Evidenční list, návrh změny stavby / projektové dokumentace - je podkladem pro změnu ceny díla dle smlouvy o dílo č. 8500008148 ZMĚNOVÝ LIST č. 015

Stavební akce:	"Napojení severního Rokycanska na dálnici D5, I. etapa" č.projektu: CZ.06.03.01/00/22_022/0002370
----------------	---

Dotčená část stavby:	SO 111.1 Napojení MK v km 3,689 - MK		
Název / označení změny:	Přípočet realizované skrývky ornice		
Podklad pro změnu:	Skutečný stav na stavbě		
Návrh pro změnu podal:	Zhotovitel	Dne:	15.07.2024
Zdůvodnění a popis změny:	Z geodetického zaměření vyplývá, že rozsah skrývky ornice nutný pro provedení stavby je vyšší než původně uvažovaný.		
Změna se týká položek:	viz příložený rozpočet		
Způsob ocenění změny:	Jedná se o položky, která se nachází ve smluvním rozpočtu / dle cenové soustavy URS / individuální kalkulace		
Vliv změny na termín dokončení díla:		NE	
Vliv změny na cenu díla:		ANO	
Náklady na změnu celkem:			33 416,25 Kč
přípočty celkem:			33 416,25 Kč
odpočty celkem:			- Kč
Přílohy:	položkový rozpočet s uvedením zdroje JC geodetický protokol vč. náčrtu rozsahu SD stanovisko geotechnik stavby obrázková příloha stanovisko AD stanovisko TDS		
firma	Jméno	Datum	Podpis
zhotovitel

Výpočet kubatury sejmuté ornice

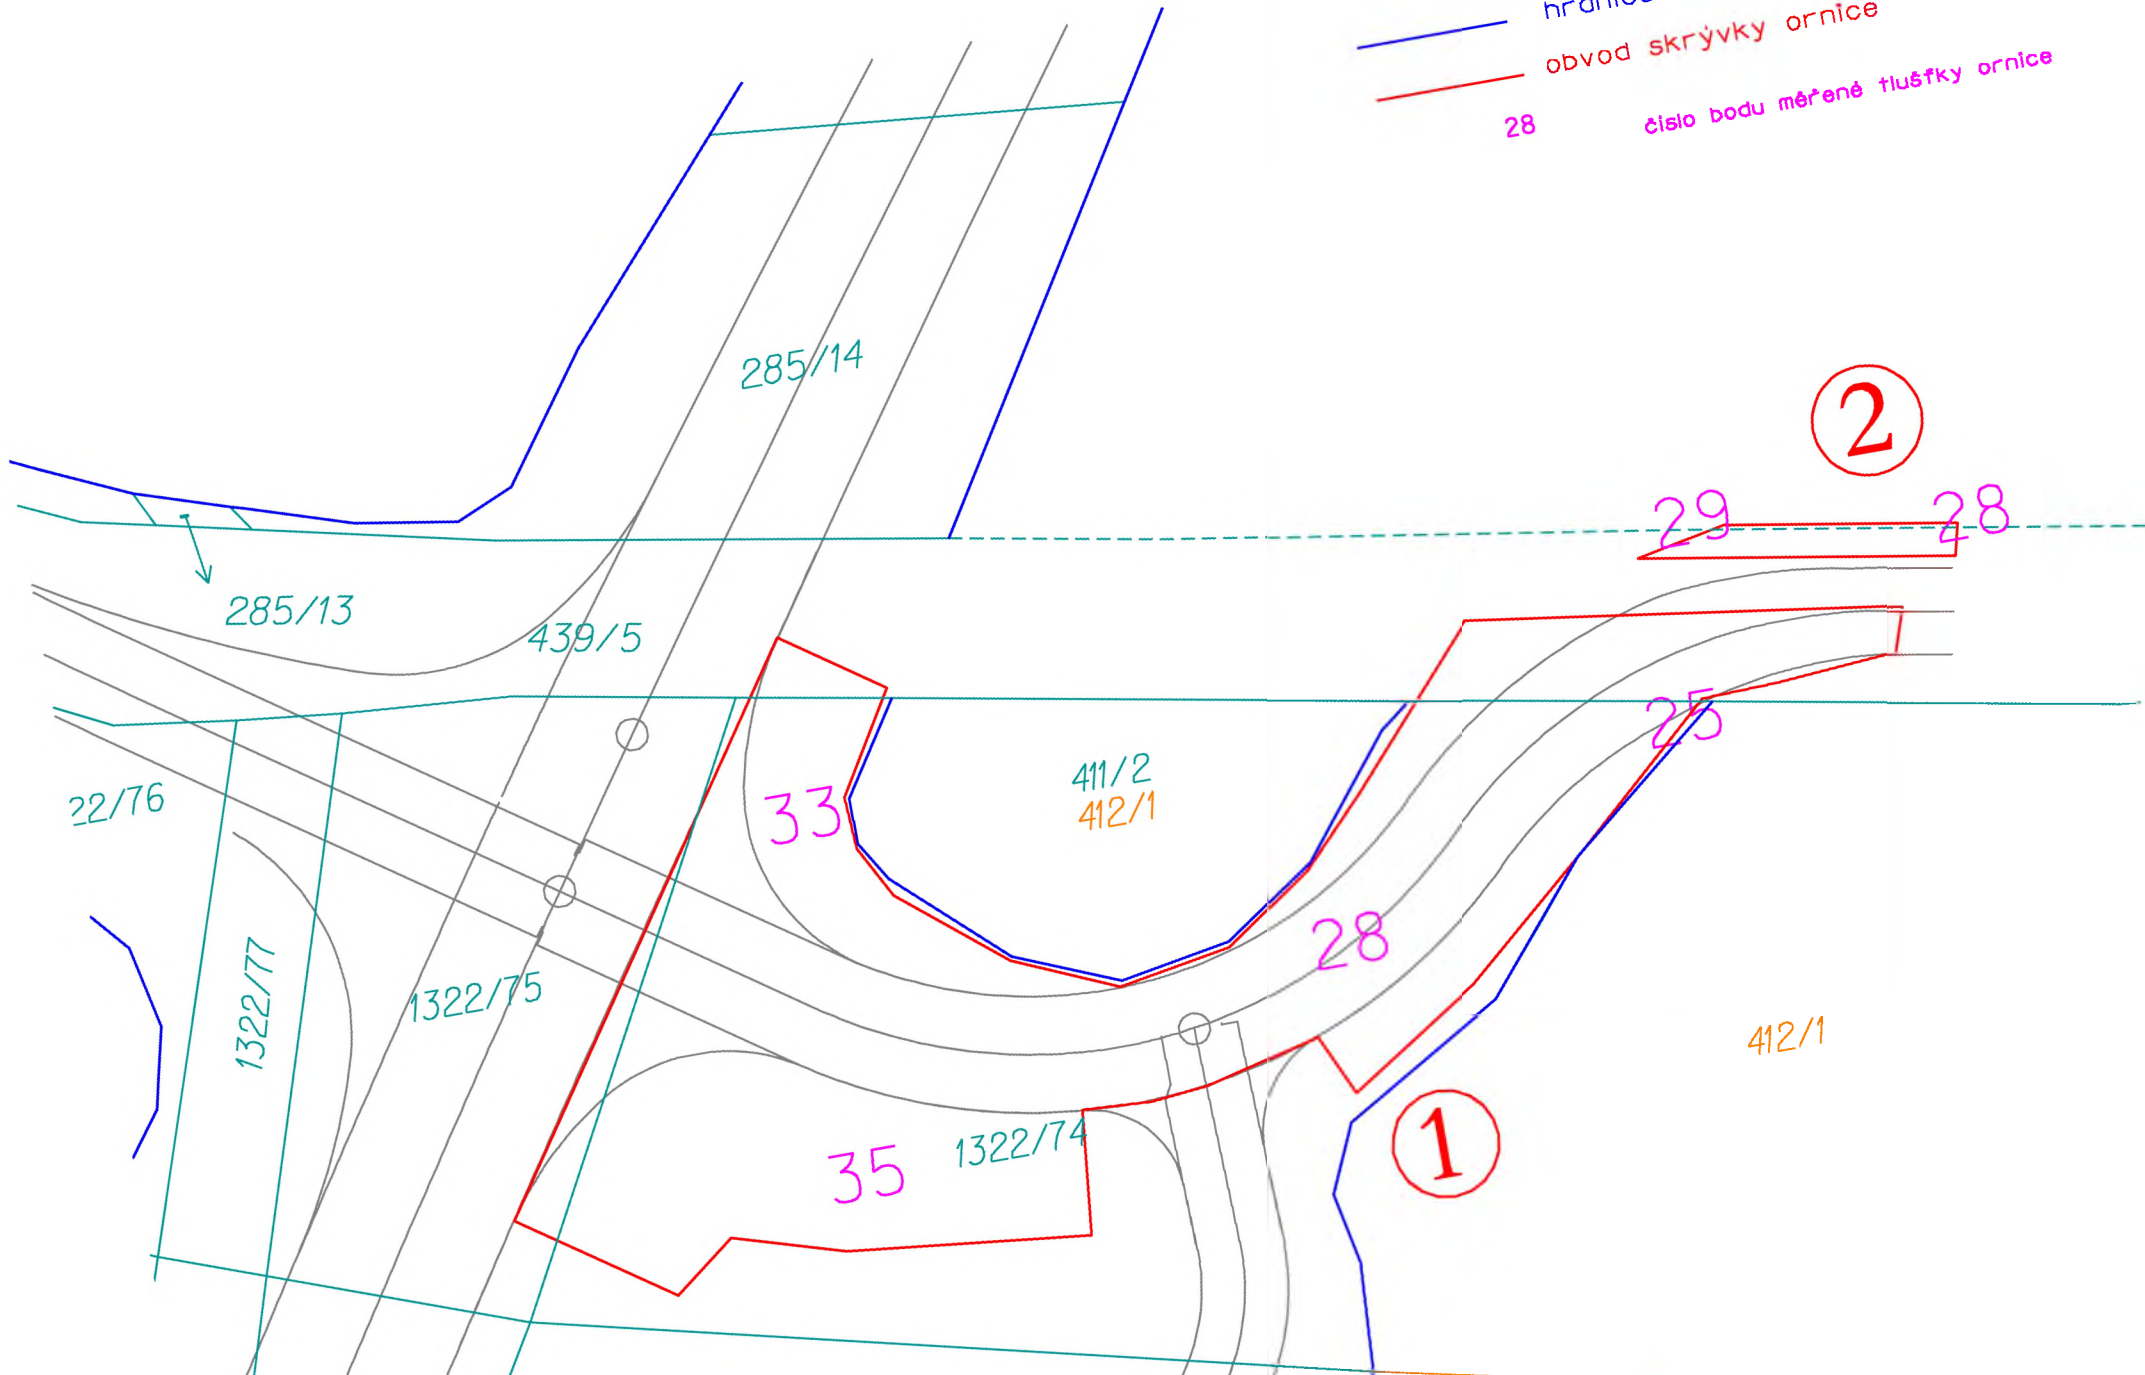
Z geodetického zaměření skrývky ornice vyplývá, že rozsah skrývky ornice nutný pro provedení stavby je vyšší než bylo původně předpokládáno.

P		Položka z SOD z objektu SO 111.1, pol. 6					
	VV		kubatura z rozpočtu SOD					
			156,250					
			kubatura z geodetického protokolu					
			474,500					
	VV		Rozdíl			318,250
